**RESUELVE CONTROVERSIAS PRESENTADA  
POR LA COMPAÑÍA GENERAL DE  
ELECTRICIDAD S.A. EN CONTRA DE  
SUSTERRA SPA, EN RELACIÓN CON EL  
PMGD BESS LOS ÁNGELES.**

La solicitud de controversia presentada por CGE tiene su origen en que no existe acuerdo con los resultados finales de los estudios de conexión del PMGD BESS Los Ángeles, número de proceso de conexión 22607, de propiedad de la empresa Susterra SpA, según lo indicado por el artículo 61º del DS. 88.

Figura 1: Alimentador Santa Bárbara en demanda mínima con PMGD previos y en estudio.

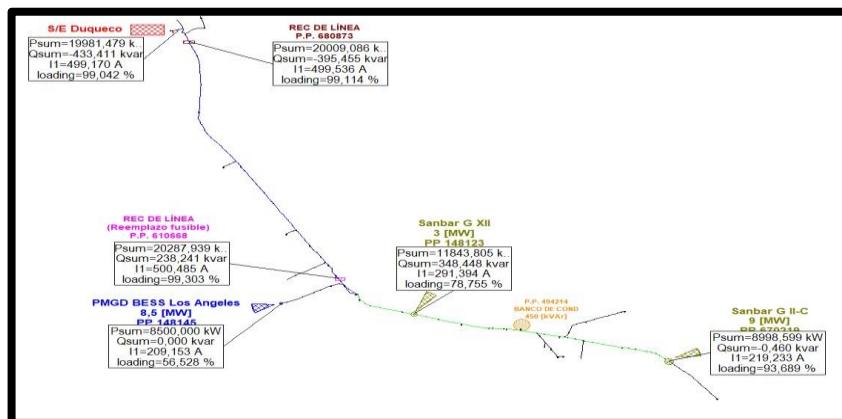
- a) Se continúa proponiendo las mismas obras planteadas en el F11 - El PMGD BESS Los Ángeles, sin considerar el equipo reconnectador proyectado por un PMGD precedente en el poste N°610668.
- b) El PMGD considera los mismos equipos informados en el Formulario precedente
  - Se insiste en la observación planteada en el F10 y F12:
